**Alegaciones a la Modificación Puntual del Plan General de
Ordenación Urbana de Madrid de 1997. Área de Planeamiento
Específico A.P.E. 02.27 "Nuevo Mahou-Calderón". Distrito de
Arganzuela (Nº Expediente 135/2016/00680)**

Madrid, 2 de Mayo de 2017

El presente escrito recoge las alegaciones elaboradas por diferentes asociaciones y vecinas particulares en relación al planeamiento urbano denominado "Nuevo Mahou-Calderón", dentro del plazo legal de alegaciones señalado, y tras finalizar el proceso de participación promovido por el Área de Desarrollo Urbano Sostenible (DUS) y la Junta Municipal del Distrito de Arganzuela.

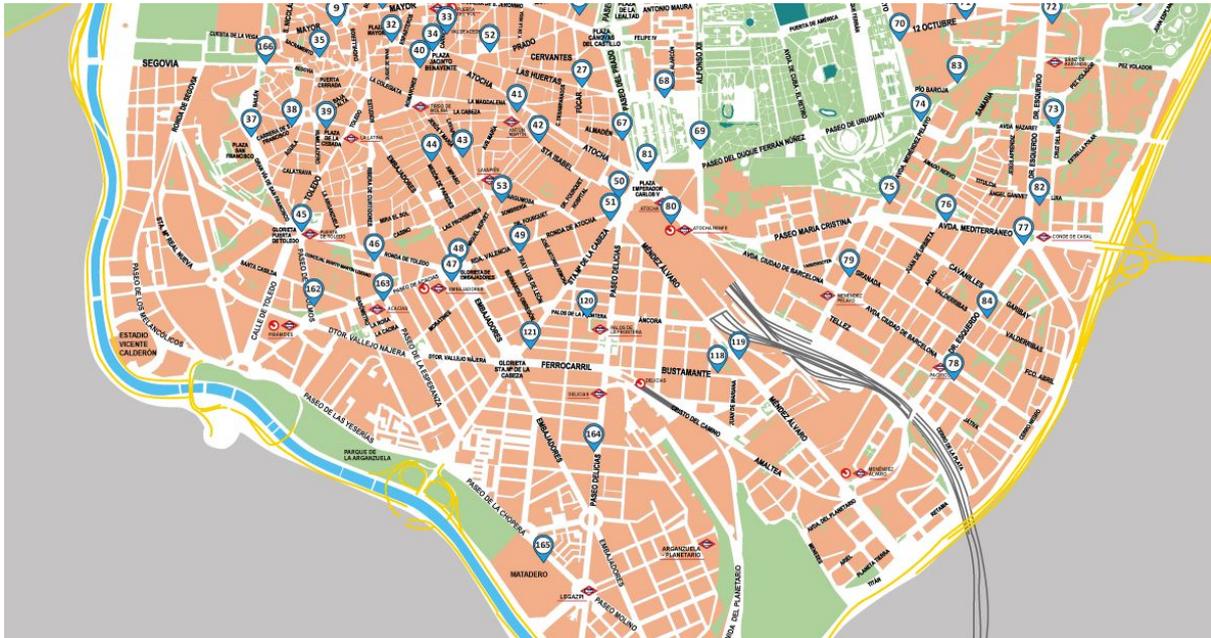
Uno de los principales indicadores para conocer la situación actual y prevista para el ámbito son las plazas de aparcamiento. Con ellas iniciaremos nuestro análisis.

En el apartado “2.2. Características del Aparcamiento” (págs. 11-13) no se dice nada sobre la actual prohibición de aparcamiento en días de espectáculo, indicada mediante señalización vertical a lo largo de amplios tramos en numerosos viales del ámbito. Esta prohibición, claramente visible para cualquiera que pasee por la zona, ha supuesto durante muchos años un perjuicio importante para las vecinas, ya que ha limitado sus opciones de aparcamiento en la zona SER (si no alguna multa cuando no se puede estar al día del calendario de los espectáculos y se lleva el coche la grúa).

²⁵ La imagen es una impresión de pantalla extraída de la aplicación Google Maps <<http://maps.google.com/>> que representa el trayecto a pie recorriendo el "Salón de Pinos" del parque Madrid Río por la margen derecha del río Manzanares.

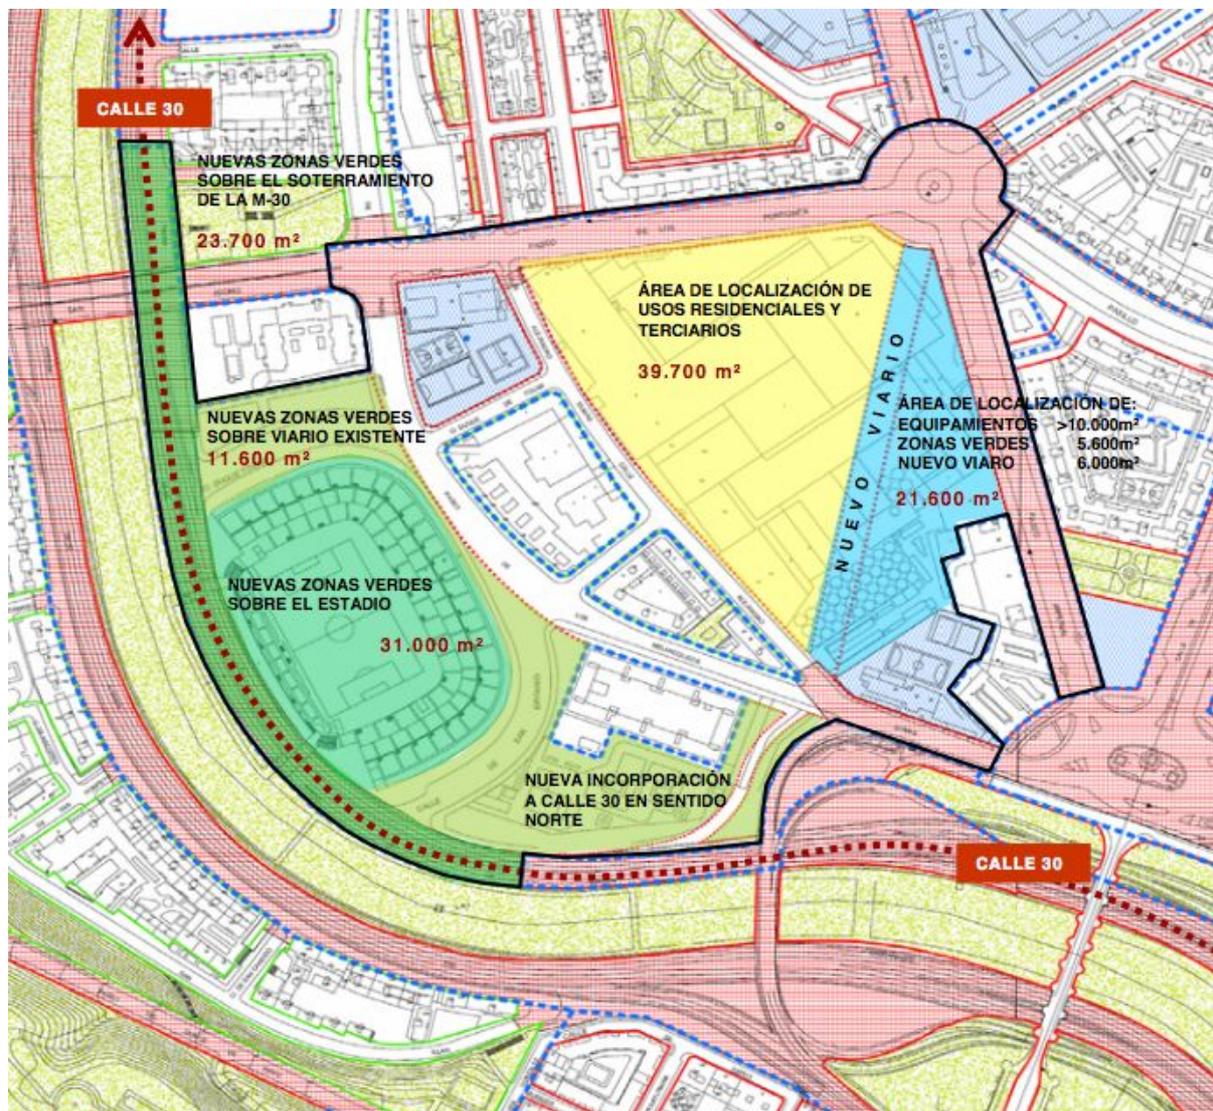
Para ello, podemos fijarnos en la figura 11 de la pág. 15 (*Coberturas que los distintos modos de Transporte público ofrecen en el ámbito*). A simple vista puede verse que queda un área importante fuera de la cobertura del transporte público. Dicho área sería aún mayor si excluimos las paradas 3920, 3921, 3922 y 3923 de la línea 50 de la EMT, ya que las coberturas que proporcionan estas paradas son ficticias, puesto que, como puede verse en la imagen de más arriba, entre la presa situada en la c/ de Julián González, esquina con la c/ de San Saturnina, y el Pte. de S. Isidro, el río Manzanares recorre 750 mts. sin que exista ningún paso para cruzarlo.²⁵

Anexo B. Propuesta de mejora de la accesibilidad al CEIP "Tomás Bretón"

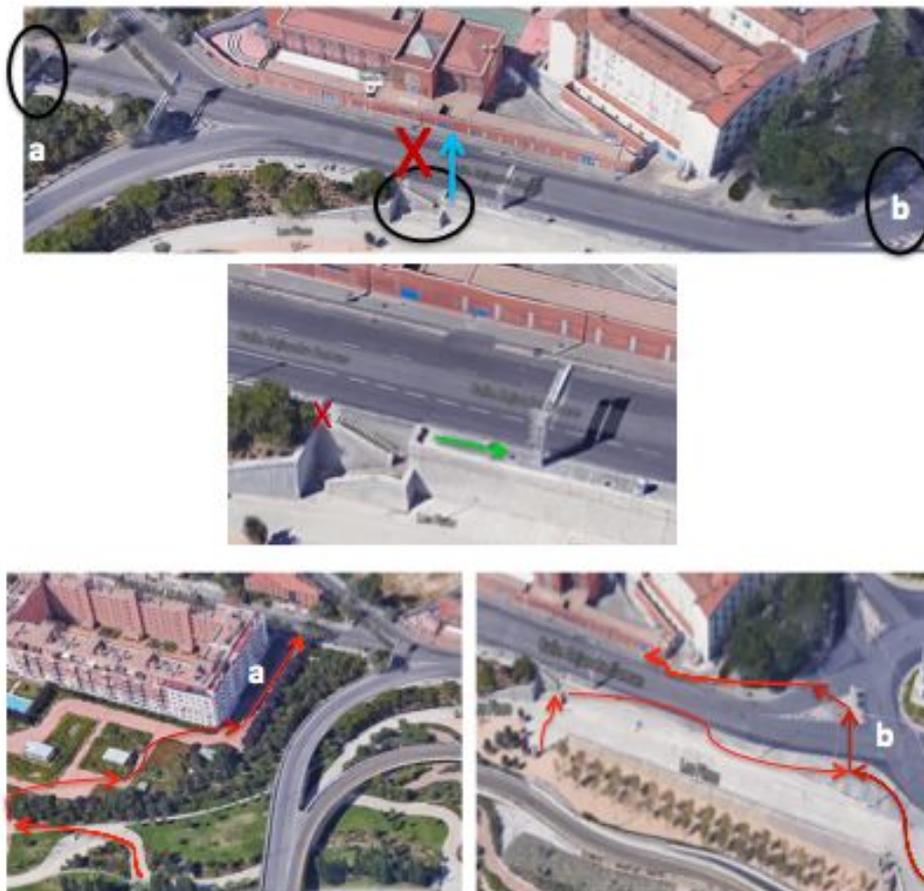
Planteamos las siguientes propuestas para los problemas de accesibilidad al centro que el APE 02.27 no resuelve:

1. Ampliación de la zona peatonal de la calle Alejandro Dumas y creación de una *pantalla vegetal* que separe la acera de la calzada.

La ampliación de la acera junto con una "pantalla vegetal", reduciría el impacto de la contaminación atmosférica y acústica provocada por el tráfico rodado.

2. Nuevo paso de comunicación Madrid Río/CEIP Tomás Bretón

Sólo hay dos formas de cruzar al centro escolar desde Madrid Río, bien a través de los accesos situados en la parte posterior a Pso. de los Melancólicos (a), o bien a través de la Gta. de Pirámides (b), quedando inutilizado el acceso directo desde Madrid Río a la c/ de Alejandro Dumas, ya que desde ahí sólo es posible cruzar a través de la Gta. de Pirámides.

Esto dificulta mucho el acceso desde el lado opuesto del río, donde residen numerosas familias, así como el acceso a Madrid Río desde el centro escolar.
